ACLARACIONES AL ESTUDIO DE IMPACTO AMBIENTAL, CATEGORÍA I, DEL PROYECTO “PLANTA FOTOVOLTAICA JAGÜITO GREEN ENERGY I”

En atención a la nota DRCC-1042-2024 del 09 de septiembre de 2024 en cumplimiento de lo establecido en el Decreto Ejecutivo No.1 del 1 de marzo del 2023, modificado por el Decreto Ejecutivo No. 2 del 27 de marzo de 2024, procedemos con la ampliación de la información contenida en el Estudio de Impacto Ambiental, Categoría I, “PLANTA FOTOVOLTAICA JAGÜITO GREEN ENERGY I” A desarrollarse en la comunidad de Jagüito, corregimiento de Pueblos Unidos, distrito de Aguadulce, provincia de Coclé, a continuación, exponemos lo requerido:

Imagen demostrativa del punto de interconexión

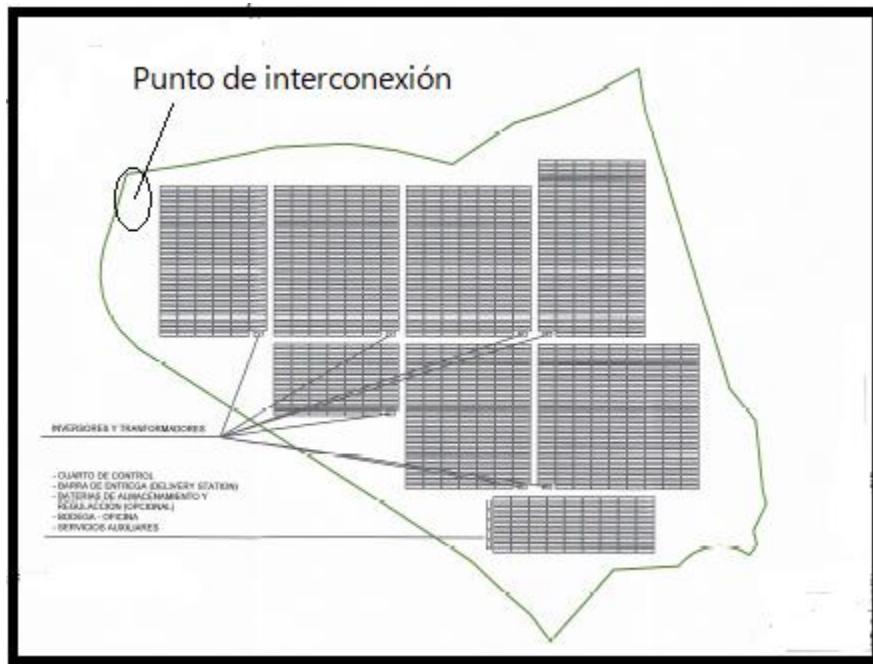
- a. Como será la interconexión eléctrica del EsIA denominado Planta Fotovoltaica Jagüito Green Energy I, si la misma será aérea o soterrada y donde se ubicará el punto de interconexión.
- b. Si utilizaran la servidumbre publica para el paso de la línea, deberán presentar el recorrido de esta, georreferenciado con coordenadas en DATUM WGS84 y presentar las autorizaciones correspondientes.
- c. Presentar coordenadas de georreferencia en DATUM WGS84 de la subastación elevadora.

- a. Se proyecta para efecto de esta línea de interconexión la realización de un paso aéreo de aproximadamente 100 m, el punto de interconexión está ubicado en un poste de cemento que estará a un costado de la entrada provisional de la finca. Se aprecia punto de interconexión.

Imagen de diseños conceptual calle principal

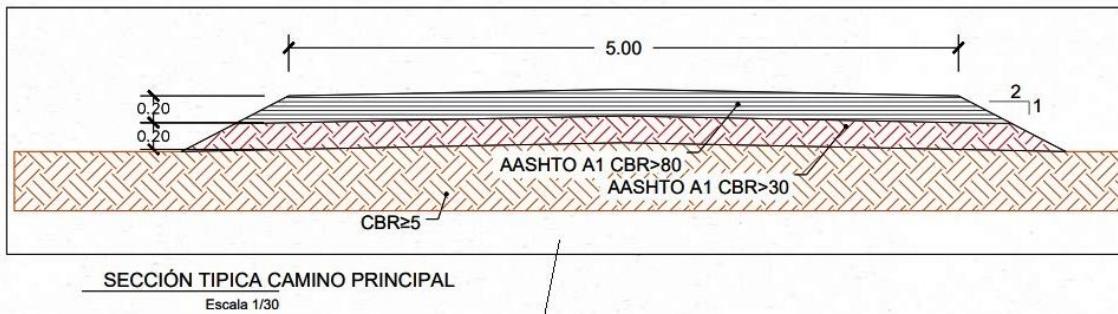
- b. Presentar el diseño donde será ubicado las calles o caminos dentro del proyecto, indicar la longitud al igual que las especificaciones técnicas de la misma.

b. En lo referente a los diseños de calles internas, al igual que la entrada presentaremos un diseño conceptual, ya que su ubicación definitiva será establecida en los diseños finales del proyecto, que serán entregados a MiAmbiente una vez estén aprobados por las entidades correspondientes.

La longitud de las calles dentro del proyecto es de 845.6m (Anexo No. 4 Diseño preliminar de los componentes del proyecto).

Diseño conceptual de las Zanjas para cableado

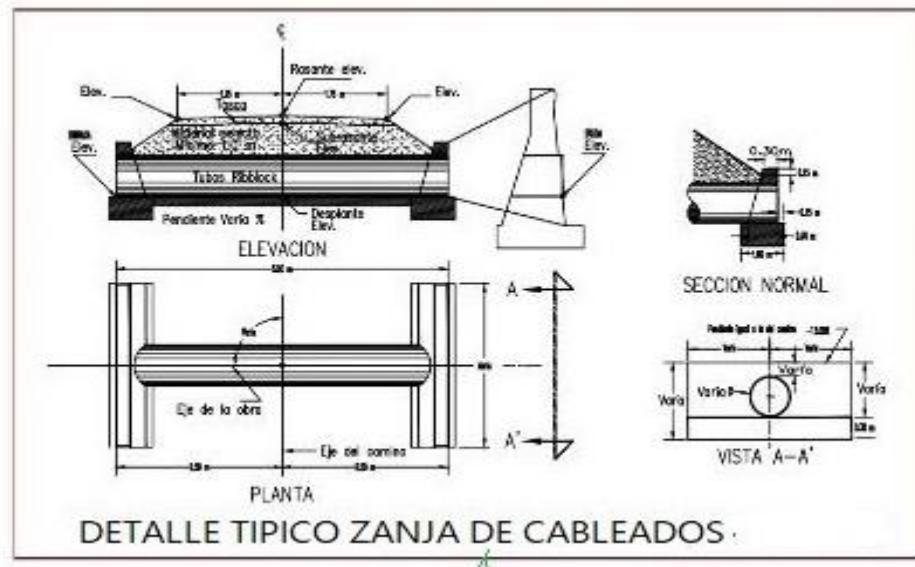
- c. Presentar el diseño donde estará establecido el cableado subterráneo en 34.5 kv e indicar la longitud al igual que las especificaciones técnicas de las mismas.

c. En lo referente al cableado subterráneo y disposición en el proyecto, podemos mencionar que la longitud de las zanjas según diseño conceptual es de 876.4 m, en este sentido, mencionar que sus especificaciones técnicas y distancias reales estarán establecidas en los diseños finales. Para efecto de este estudio de impacto ambiental se tomará en consideración el diseño conceptual de la información solicitada. (Anexo No. 4 Diseño preliminar de los componentes del proyecto).
